Referat fra Helhedsplanudvalgsmøde 77

Afholdes den: 15. april 2021 klokken 17-19 på Teams

GALGEBAKKEN

HPU 77 APRIL 2021

MONITORERING - INDBYGGGET I VÆG

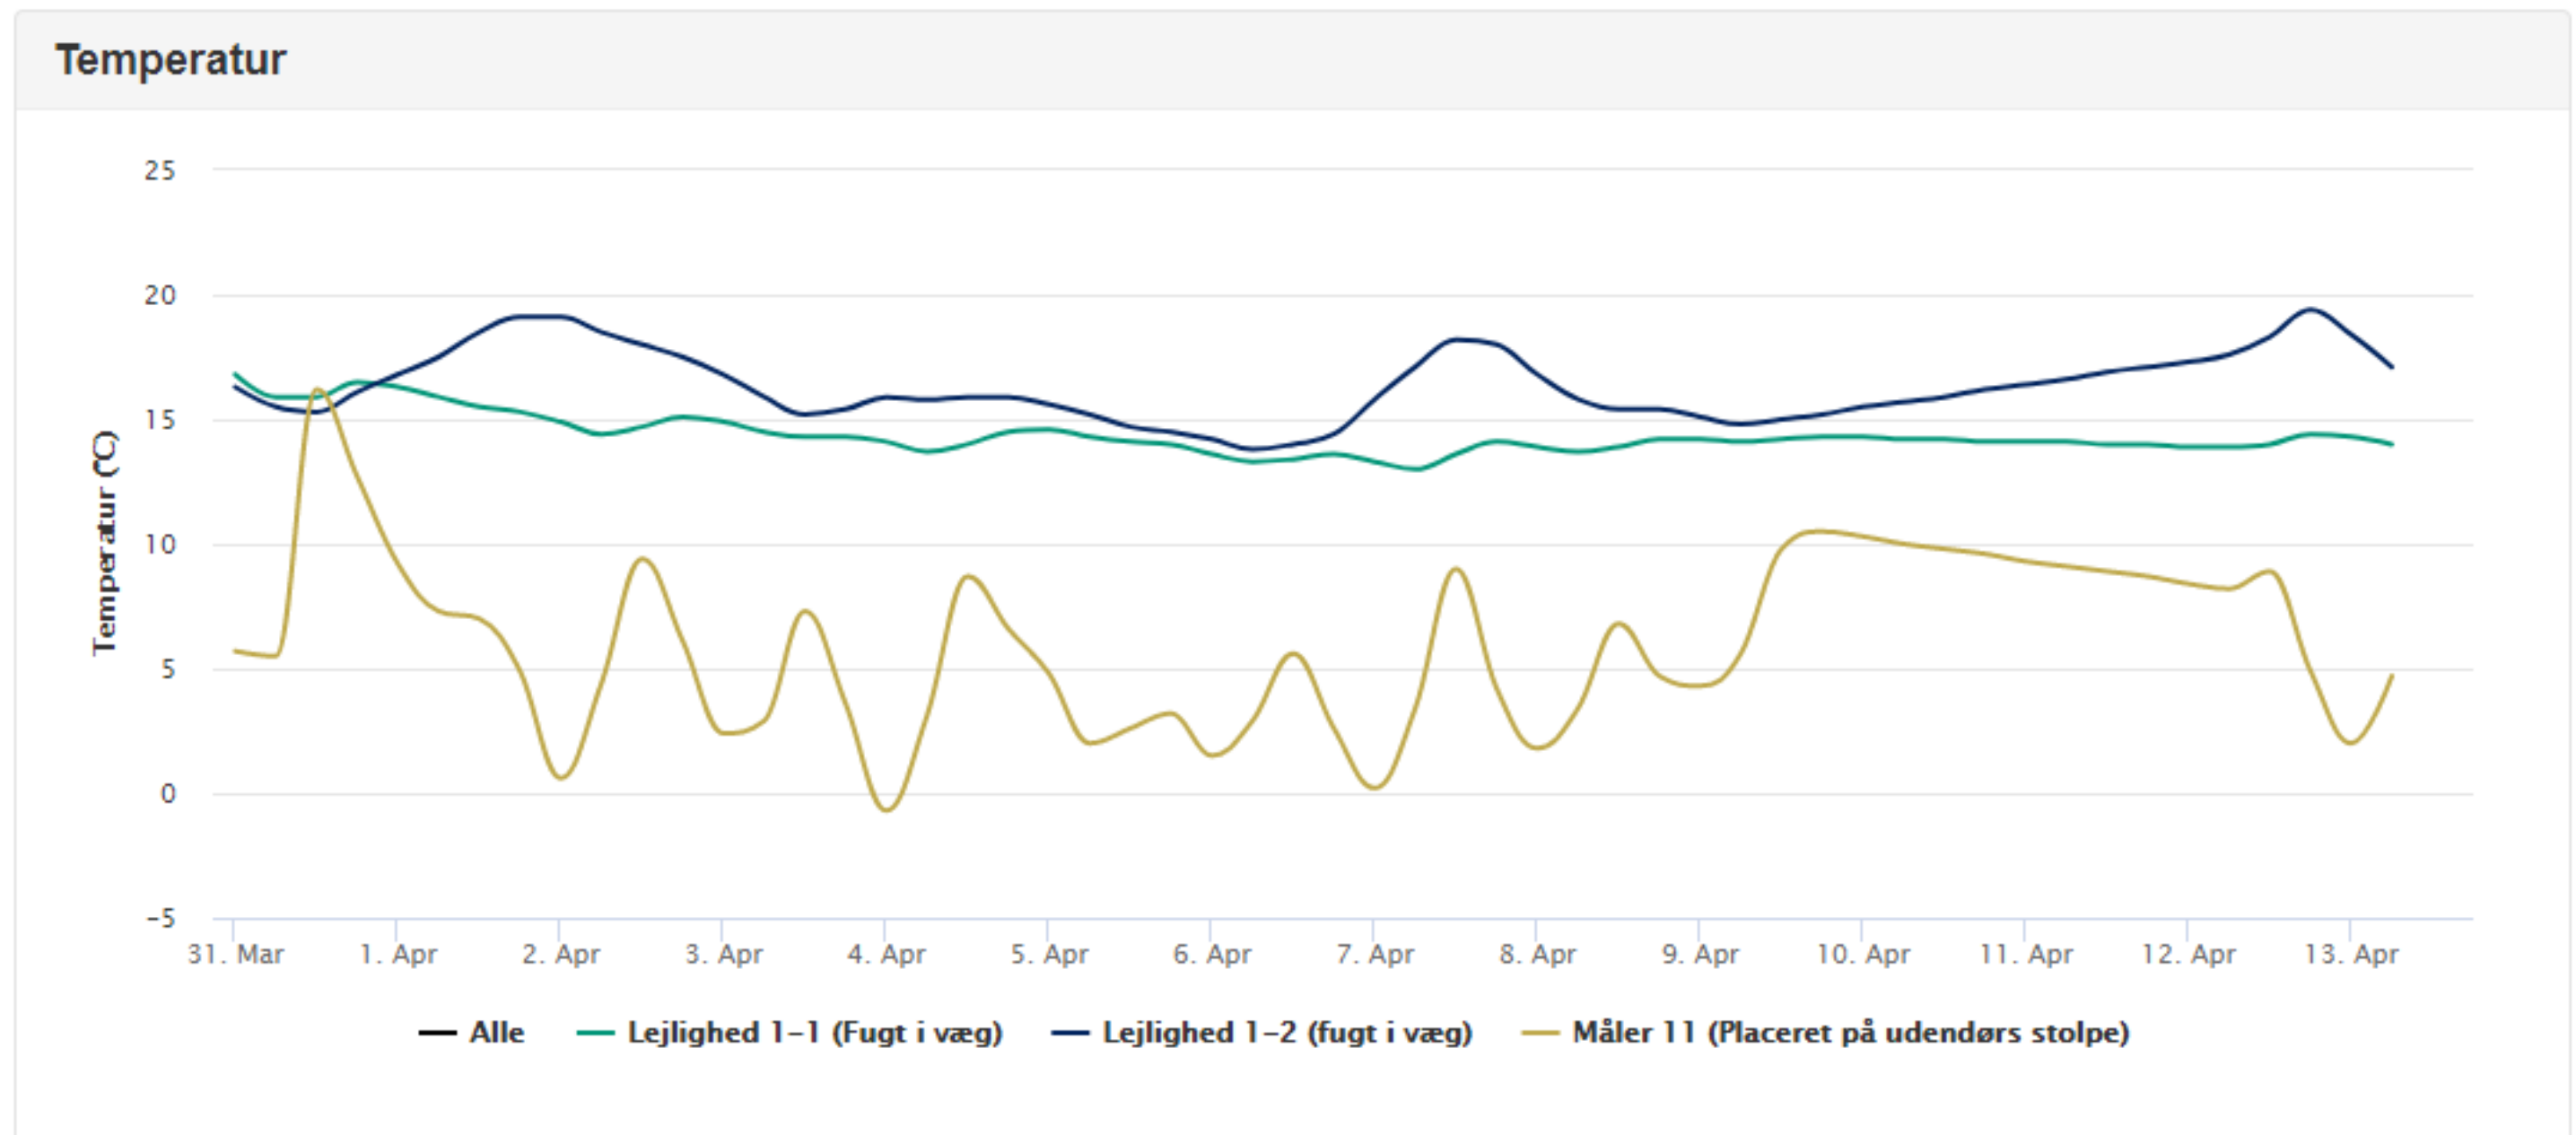
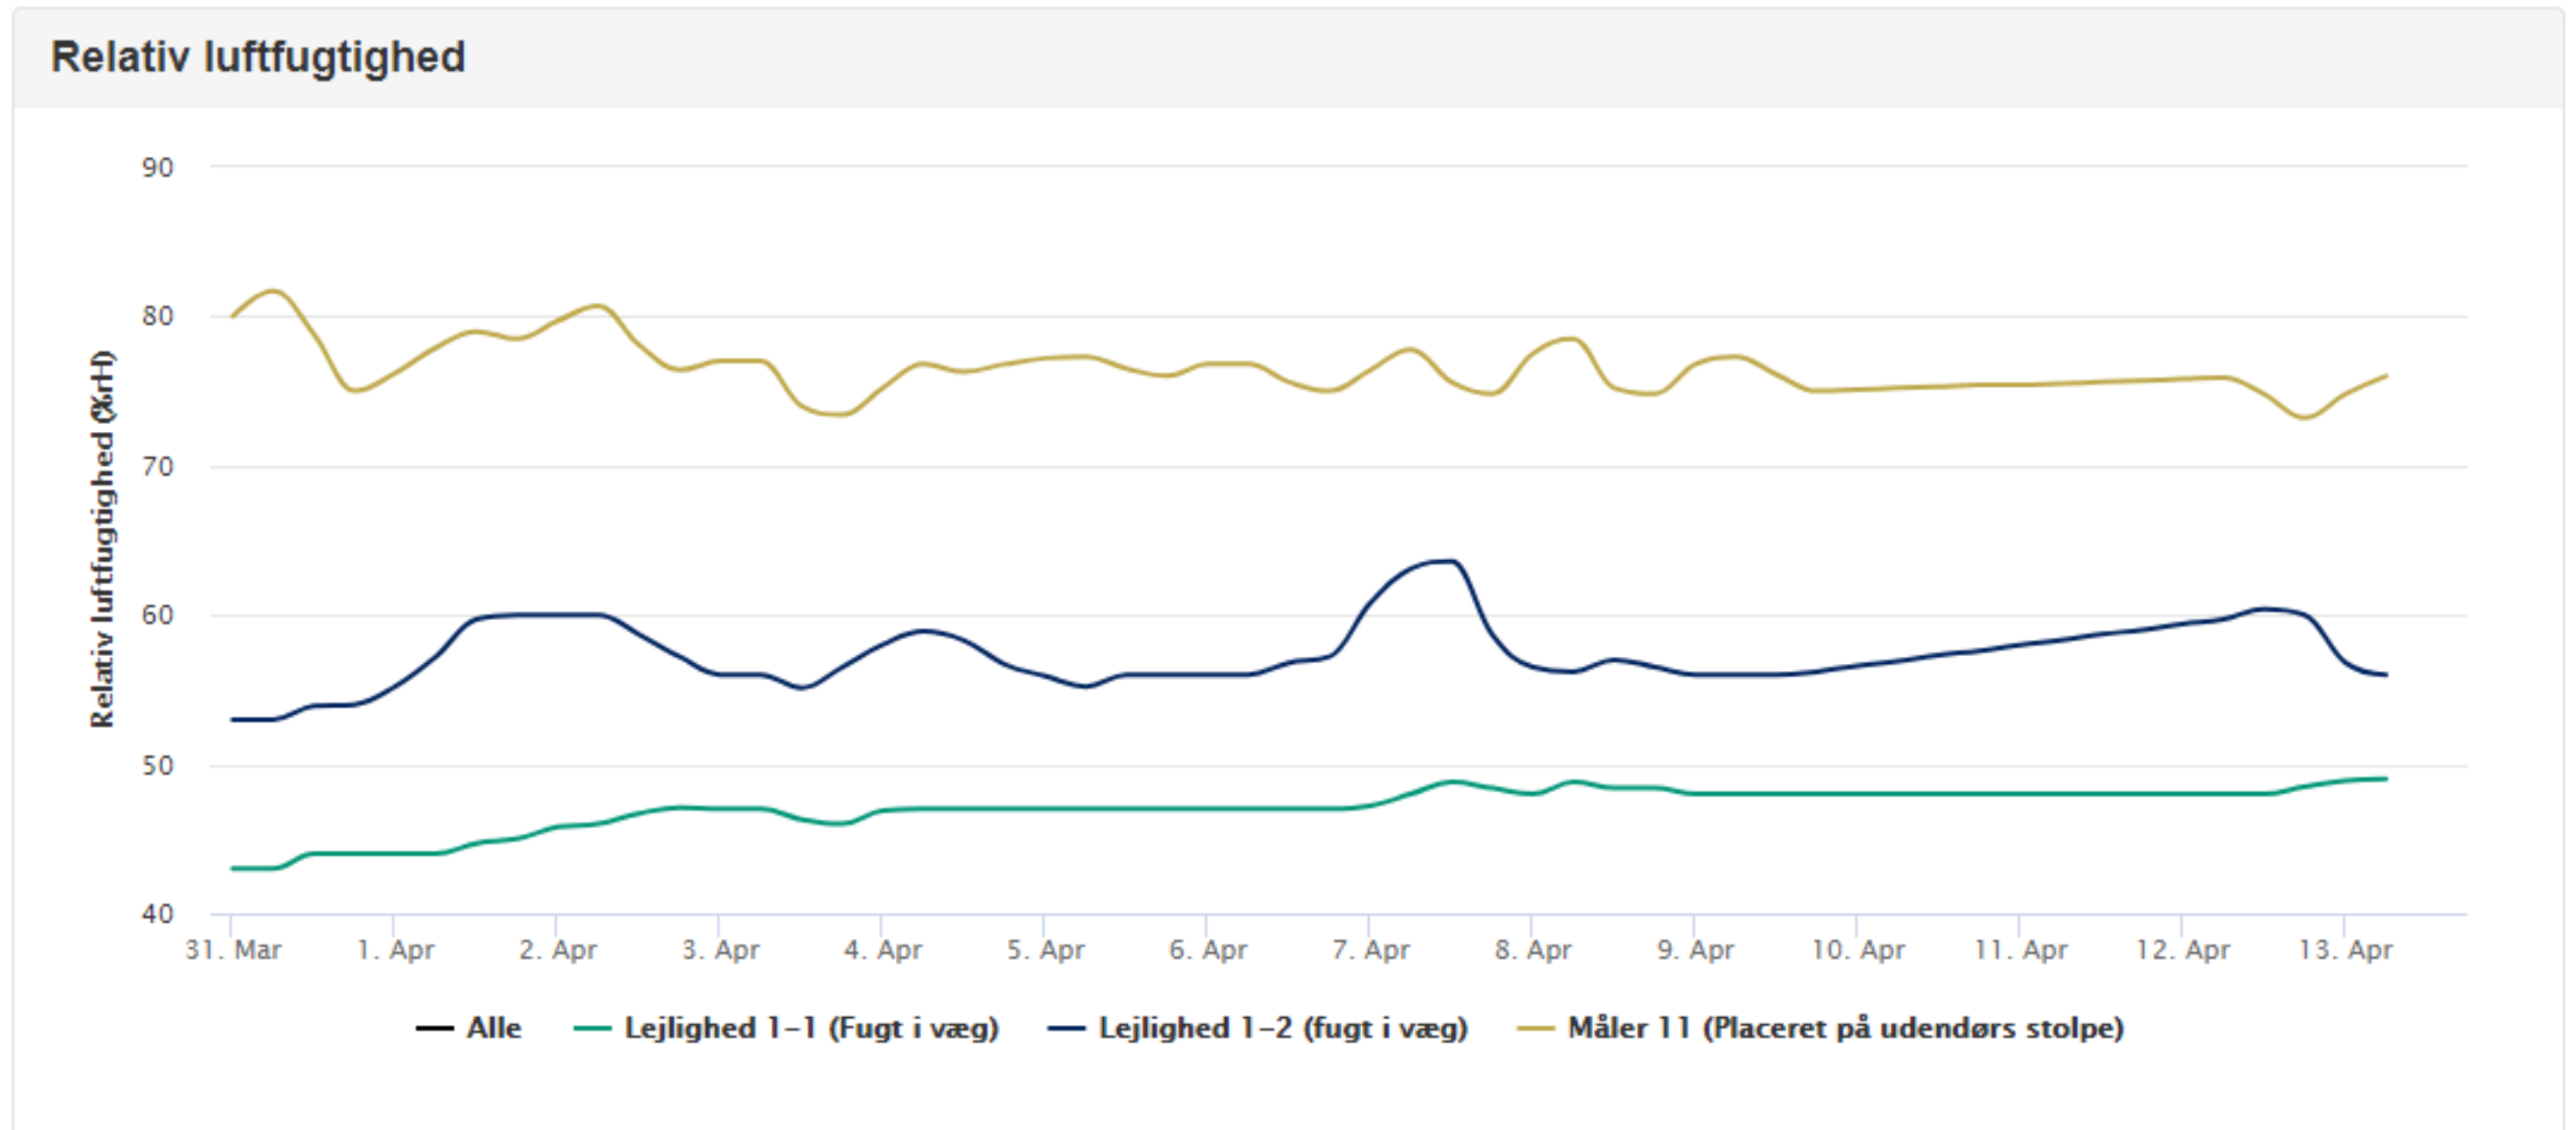
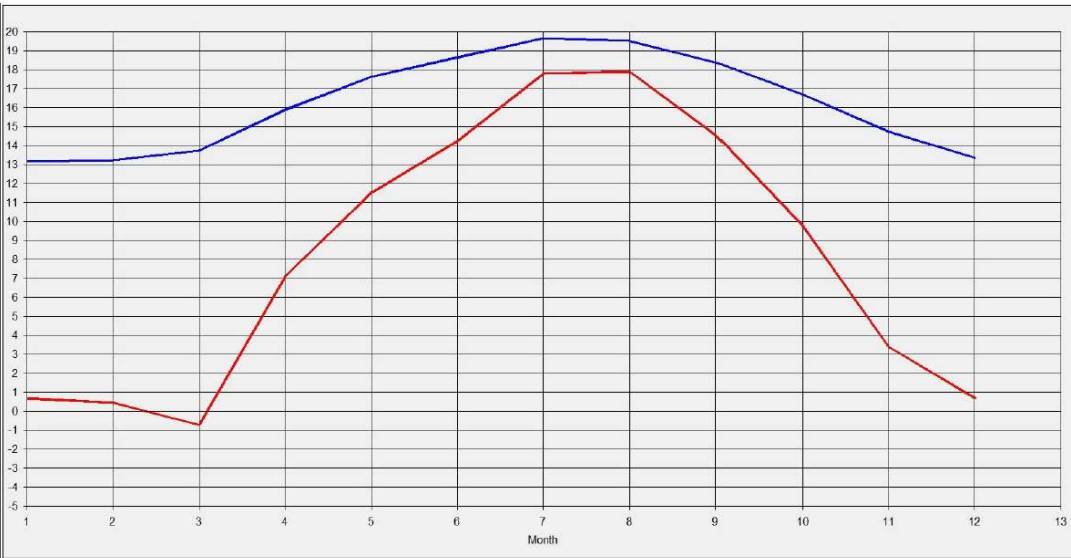
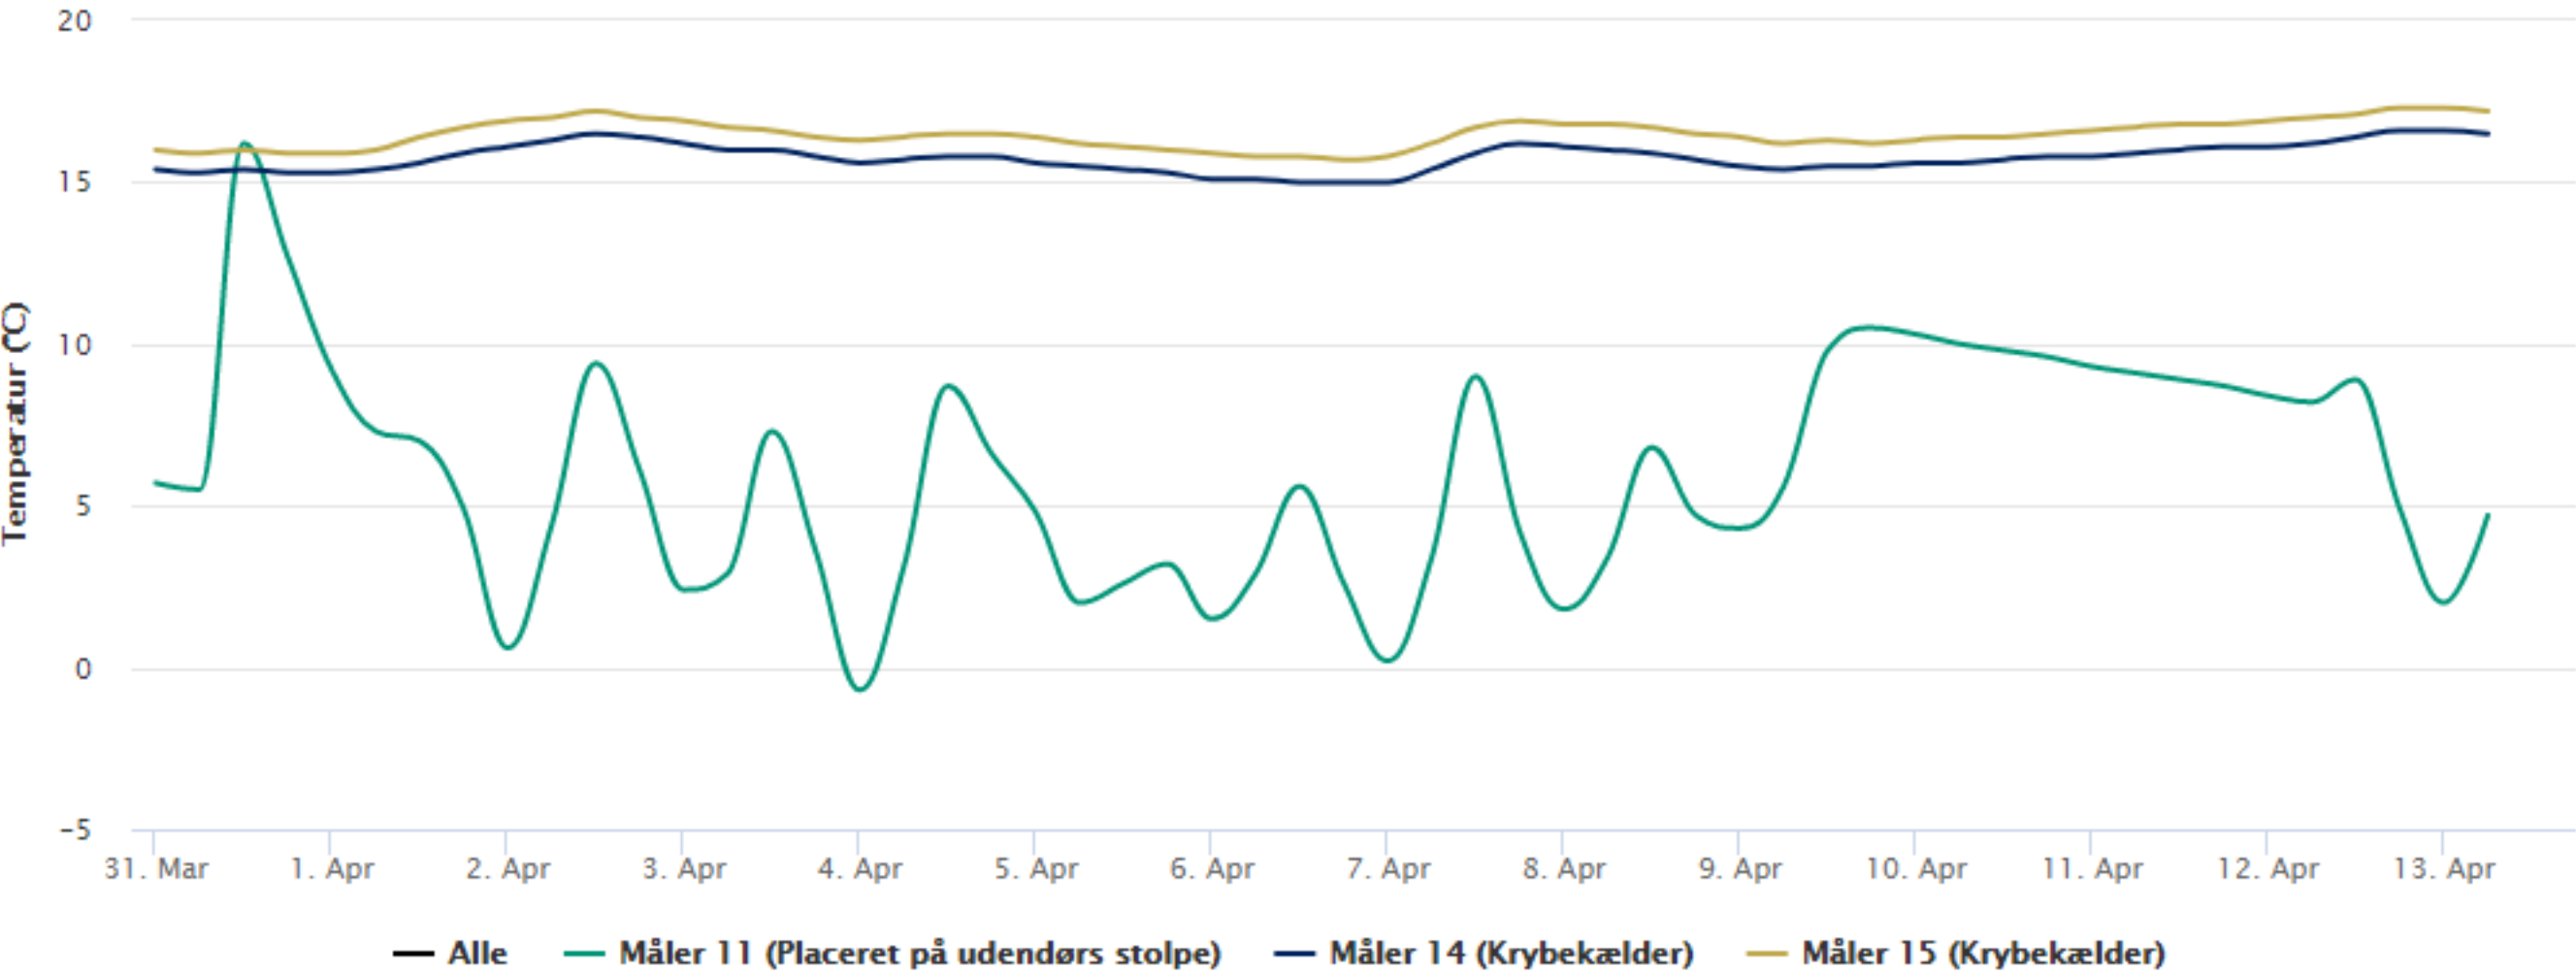
Der blev spurgt til om der måles på overflade på underside af dæk. Dette med henblik på at afdække varmespild.

Rådgiver oplyste at der i B-boligen i næste uge bliver opsat målere – 10 målepunkter i boligen. Der er allerede 2 målere i ydervægge og 2 målere i krybekælder. Dertil en reference måler i krybekælderen på modsatte side af strædet.

KRO – Der er ikke løbende målinger på overflade, men kun i luft. Der kan udføres kontrolmålinger på undersiden af betondækket.

Rådgiver oplyste at det er temperaturen og luftfugtighed på oversiden af betondækket, der er vigtigst – 13°C.
